茨城県原子力安全対策委員会  
東海第二発電所  
安全性検討ワーキングチーム(第26回)  
ご説明資料

# 委員からの指摘事項等を踏まえた論点及び 県民意見を踏まえた論点への説明

2024年2月14日

日本原子力発電株式会社

図 燃料の線量率計算モデル

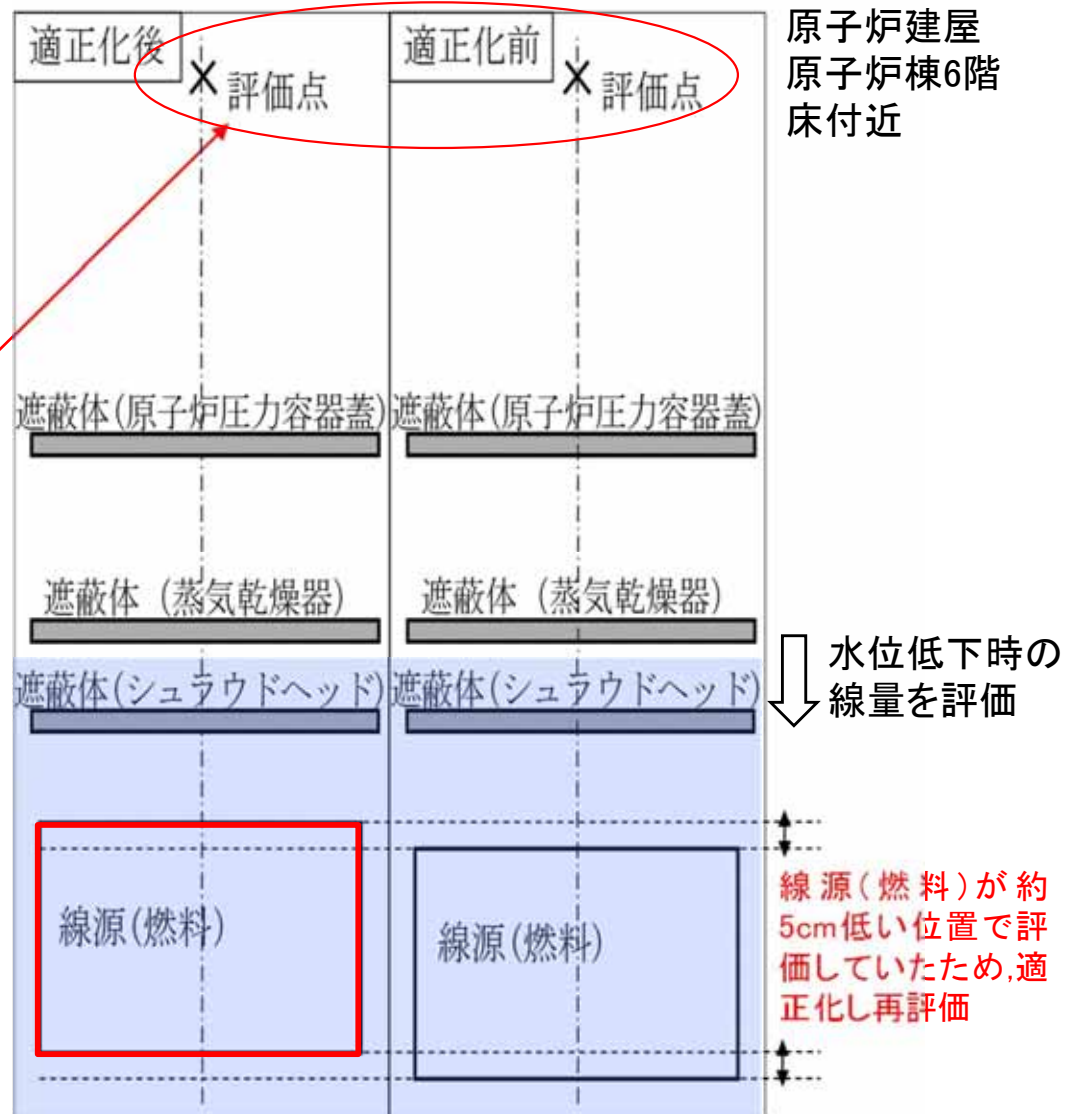
燃料の線量率計算モデルについて、燃料有効長頂部位置の適正化に伴い、線量率評価点の位置も変更すべきではないか。

運転停止中の有効性評価における線量率評価点として，線源から最も近くで行われる作業を考慮して，原子炉建屋原子炉棟6階床付近としている。燃料有効長頂部位置データの適正化前後においてもこの考え方に変更はなく，線量率評価点の設定位置に変更は生じない。

### ②線量率評価点の設定(変更なし)

適正化の前後で同一，変更なし。

線源(燃料)位置を適正化(約5cm上方に高める)して再評価を実施

＜これまでに実施した原子炉圧力容器炉心領域の超音波探傷試験範囲＞

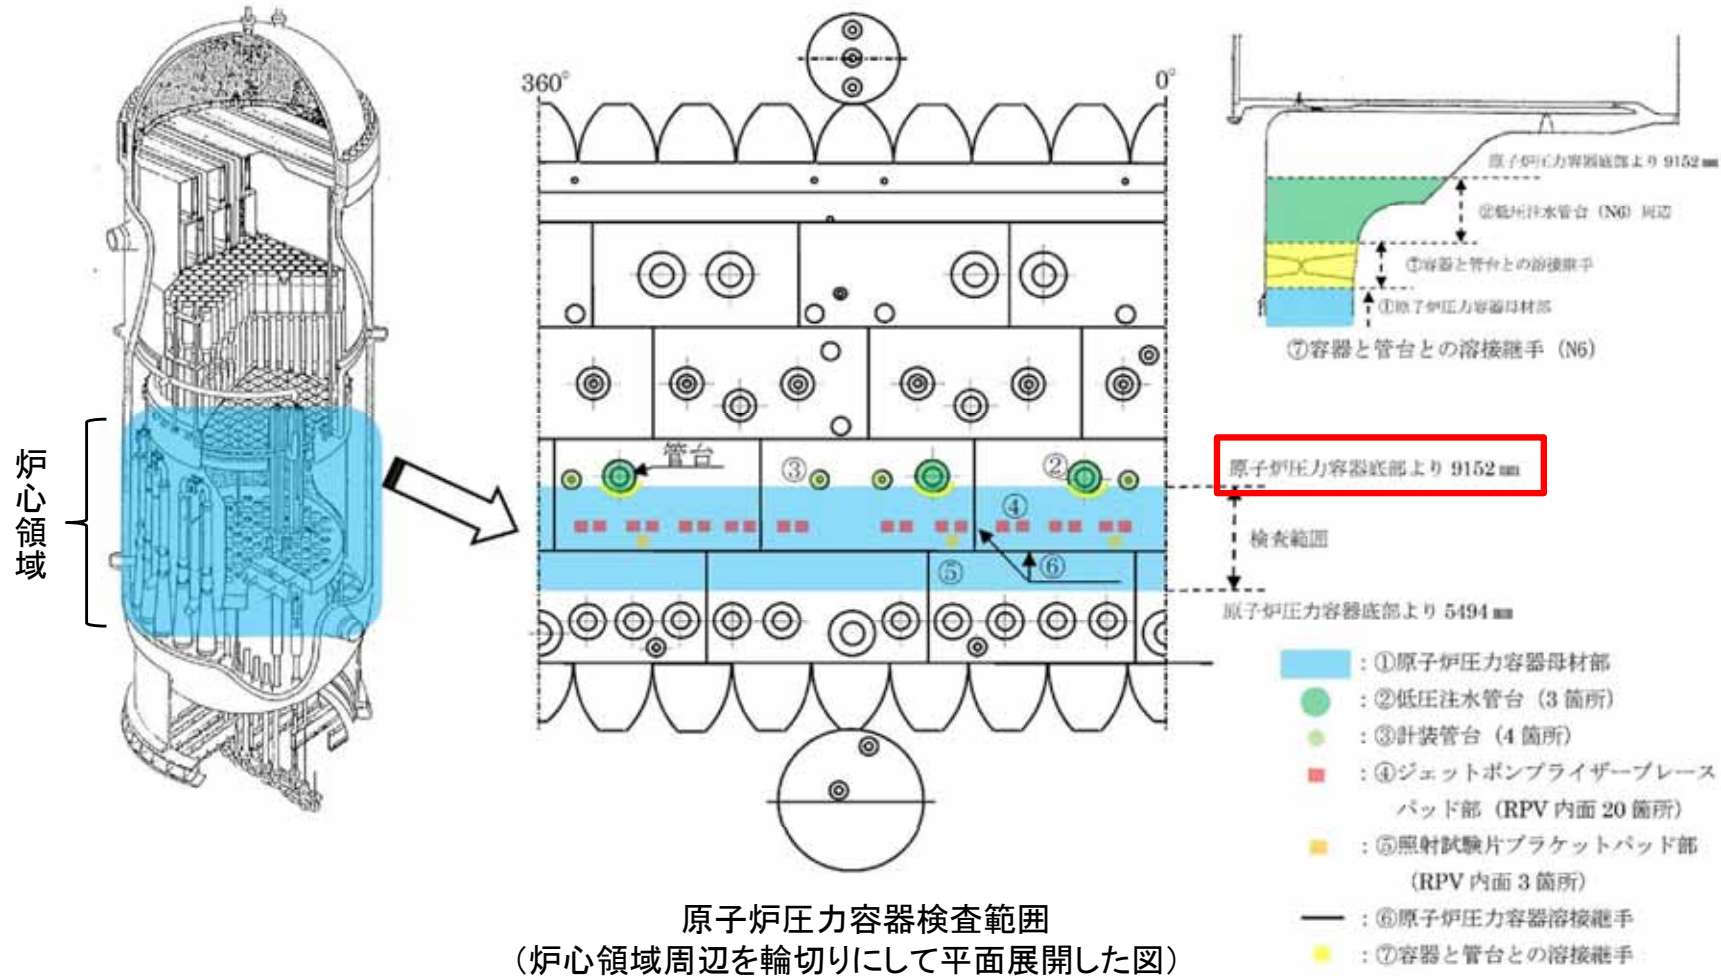
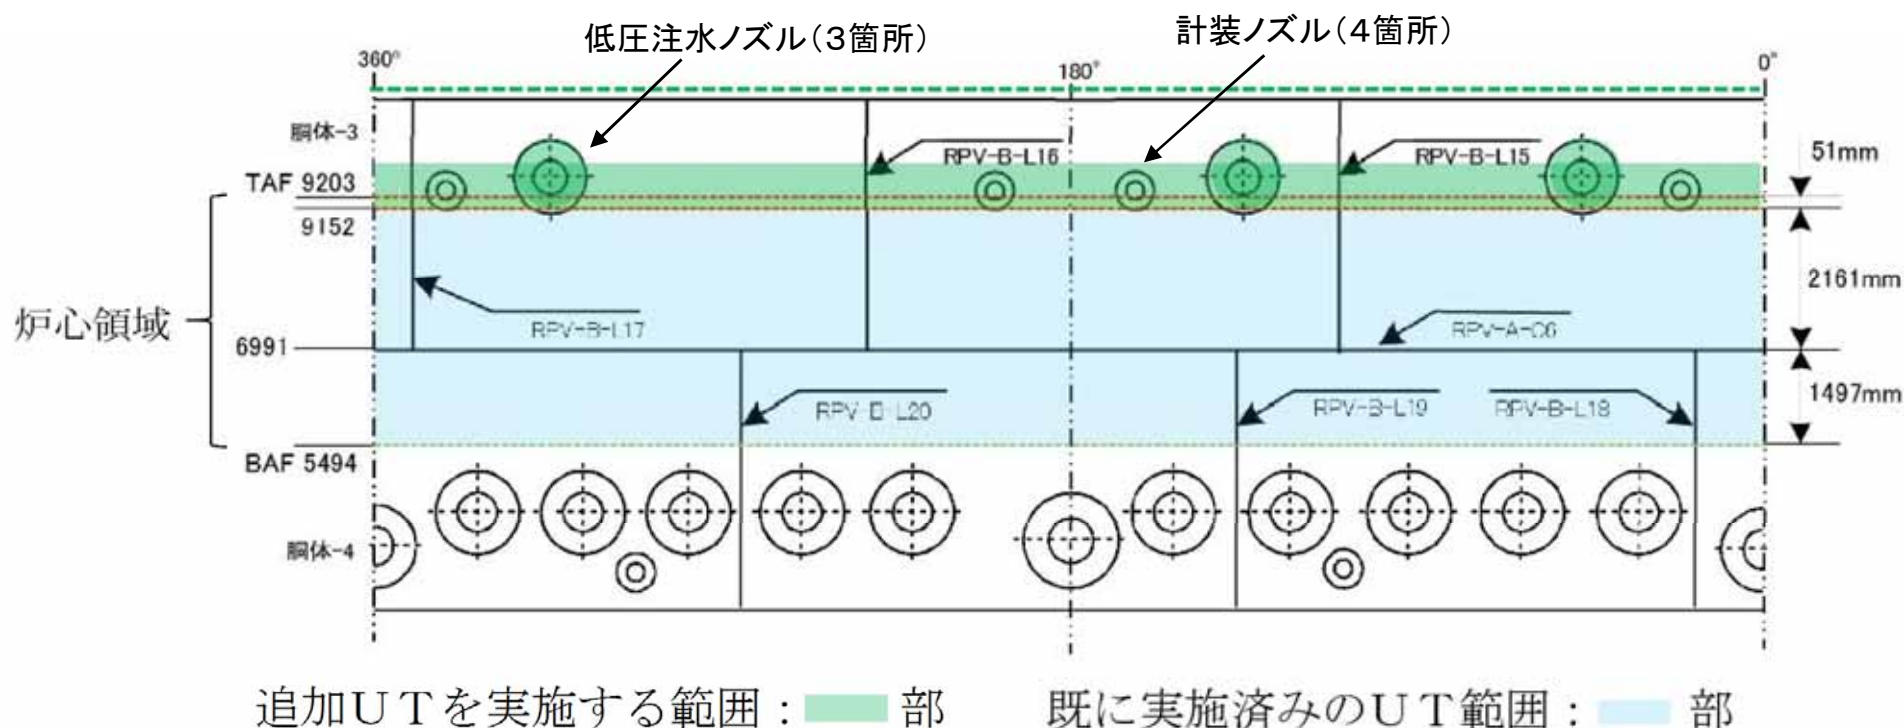
平成30年1月11日の原子力規制庁とのヒアリングにおいて、運転期間延長認可申請書（以下「延長認可」という。）の原子炉圧力容器の特別点検要領書に記載している炉心領域の超音波探傷検査（以下「UT」という。）の試験探傷部位（「原子炉圧力容器底部より5494mm～9152mm（燃料棒有効長さ<sup>\*1</sup>）に対し、工事計画認可申請の補正書（以下「工認」という。）の燃料有効長（3708mm）が不整合との指摘を受けた。

上記のように、点検対象である炉心領域について、工認記載のTAFの値(9203mm)に対し、本来とは異なるTAF値(9152mm)をUTの対象部位とし点検を行っていた。

- ・追加点検範囲は、データが不足していた範囲(9,152mm~9,203 mm)を対象とするが、**実際のUT範囲は、9,203 mm(TAF)を超える余裕をもった範囲とする。**
- ・更に、**低圧注水ノズルと計装ノズルは、原子炉圧力容器母材と溶接線までの全周を探傷範囲とする。**

これらの追加点検で十分な範囲を検査

上記について、約1ヵ月間かけて点検を実施。結果、有意な欠陥は確認されなかった。点検結果を反映した運転期間延長認可申請の補正を実施した。

# 1.3 燃料有効長頂部(TAF)の記載比較

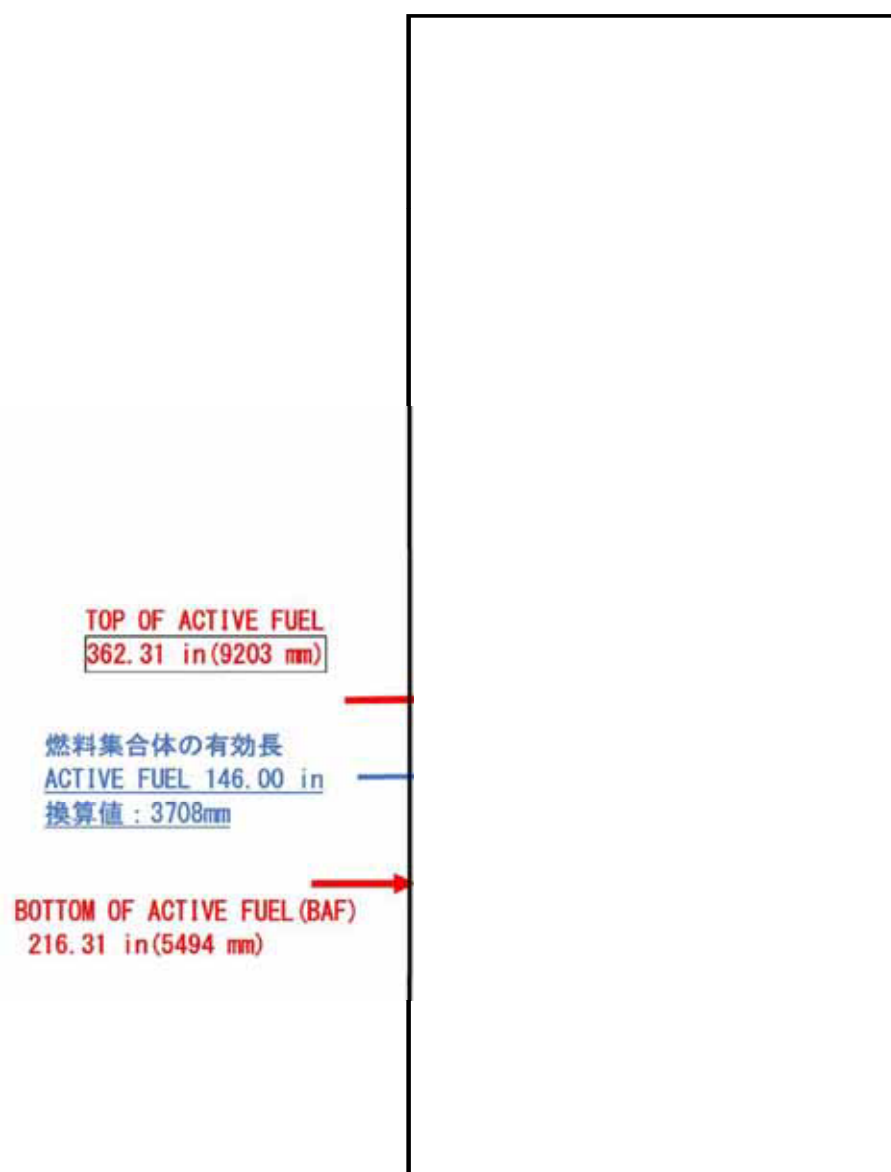
平成30年1月11日の原子力規制庁とのヒアリングにおいて、運転期間延長認可申請書(以下「延長認可」という。)の原子炉圧力容器の特別点検要領書に記載している炉心領域の超音波探傷検査(以下「UT」という。)の試験探傷部位(「原子炉圧力容器底部より5494mm～9152mm(燃料棒有効長さ※<sup>1</sup>)」)に対し、工事計画認可申請の補正書(以下「工認」という。)の燃料有効長(3708mm)が不整合との指摘を受けた。

UTの試験範囲は、製造メーカーが作図し当社に登録されている原子炉圧力容器の図面より引用していた。製造メーカー図面に記載された燃料有効長頂部(9152mm(360.31inch))から燃料有効長下端部(5494.3mm(216.31inch))を差引いた燃料集合体有効長は144inchとなり、工認記載値(146inch)と異なることが判明した。

なお、製造メーカー図面とは別に、設計メーカーが作図し当社に登録している燃料有効長頂部については、362.31inch(=9203mm)であることを確認した。
